VKM 23244

Műszaki adatlap R1

PSA 1.9 D (DW8 motorok) & PSA 2.0 HDi 8V (DW10 motorok)

VKM 23244 felcserélve a VKM 23246-val

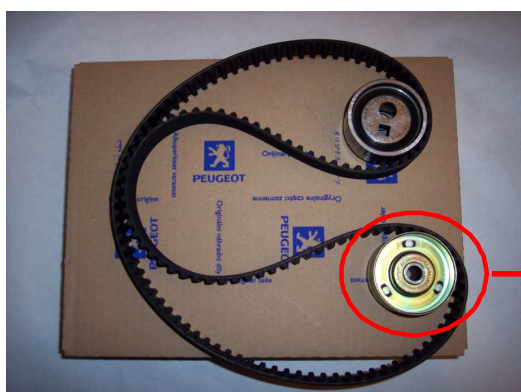
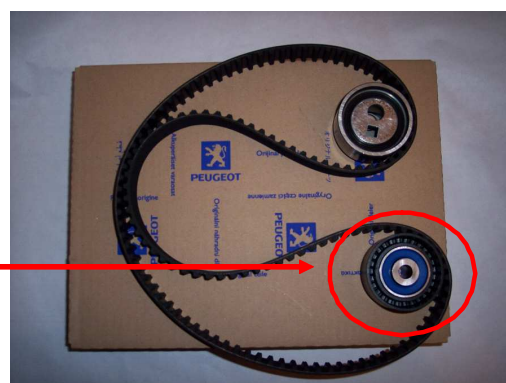
Mivel a VKM 23246-ban lévő vezetőgörgő megegyezik az új kialakítással, a VKM 23244-et felváltotta a VKM 23246.

A PSA nemrégiben módosította a DW8 és DW10 motorokhoz tartozó járműgyártói (OES) készleteket, mivel a vezérműsík vezetőgörgő kialakítását megváltoztatták.

Az újabb vezetőgörgő palástja műanyagból, míg a régi fémből készült.
